平成 30 年度放射線対策委託費
(放射能測定法シリーズ改訂) 事業
業務報告書

平成 31 年 3 月

公益財団法人 日本分析センター

本報告書は、原子力規制委員会 原子力規制庁の平成 30 年度放射線対策委託費（放射能測定法シリーズ改訂）事業における委託業務として、公益財団法人日本分析センターが実施した成果を取りまとめたものです。

図1 添加剤の違いによるヨウ素131濃度の推移²
(ヨウ素131の添加値: 11 Bq/L、各プロットの縦軸の範囲は計数誤差を示す。)

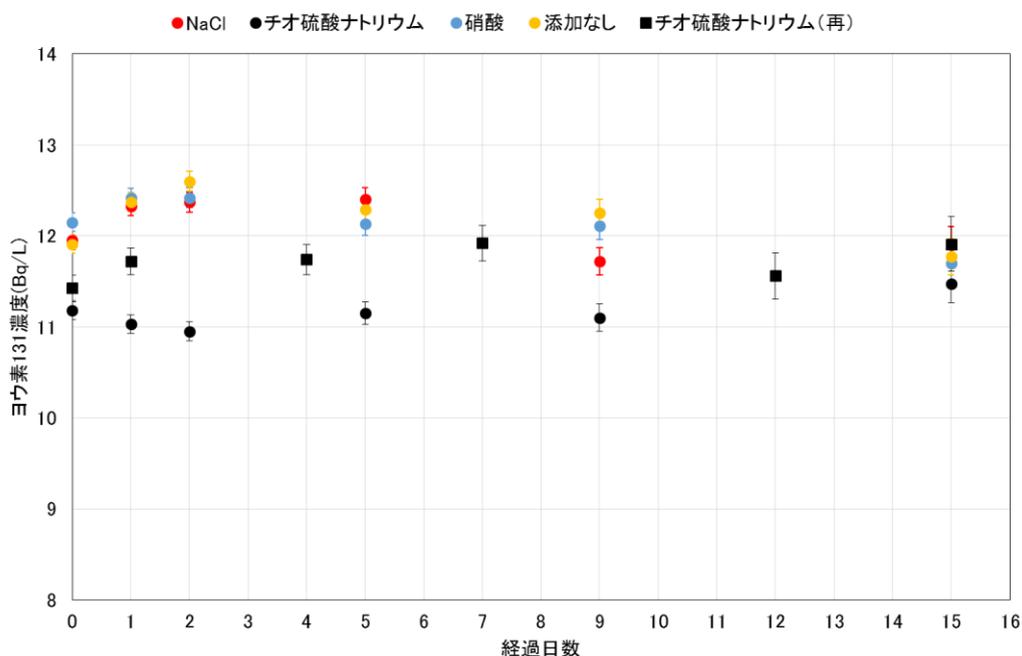
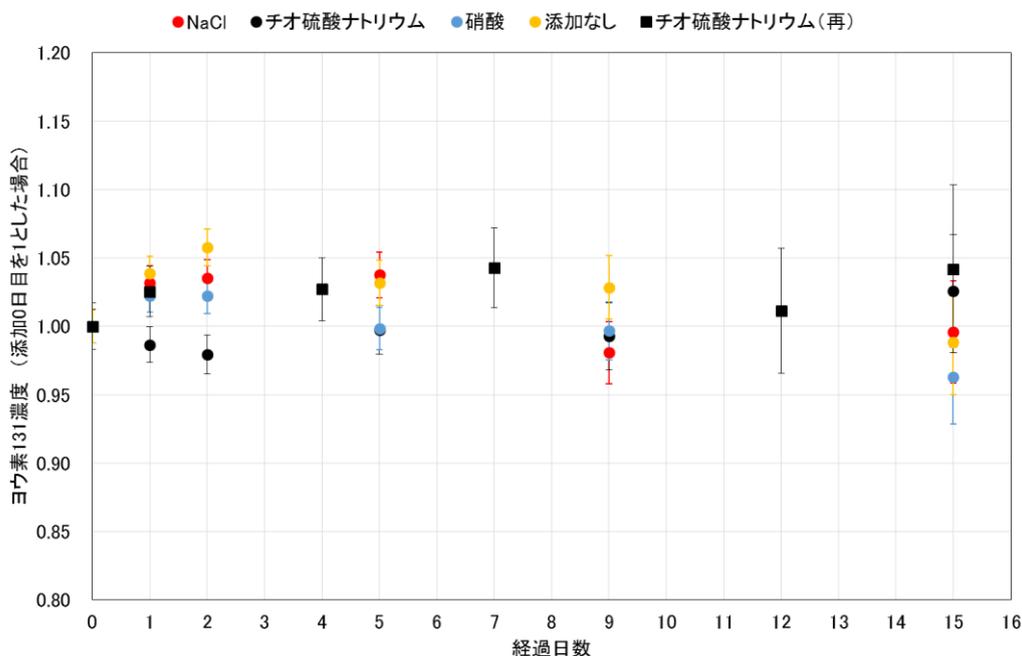
- ㉔委員より、参考 4 に試料を廃棄する際の留意点として、放射性物質汚染対処特措法に基づき処理するとあるが、基準を超えていないものを廃棄する旨を追記した方がよいのではないかと意見があった。事務局より、文言を修正するとの回答があった。
 - ㉕委員より、資料 4-3 のチオ硫酸ナトリウム（再）の誤差が大きいのではなぜかとの質問があった。事務局より、チオ硫酸ナトリウム（再）は、再確認する意味で後から実施したため、日数が経過して、他のものよりも減衰のため誤差が大きくなったとの回答があった。委員より、注釈に記載しておくことよとの意見があった。

² チオ硫酸ナトリウム(再)は他の条件の後追いで検討を実施しており、減衰のため計数誤差が他条件より大きな値となっている。
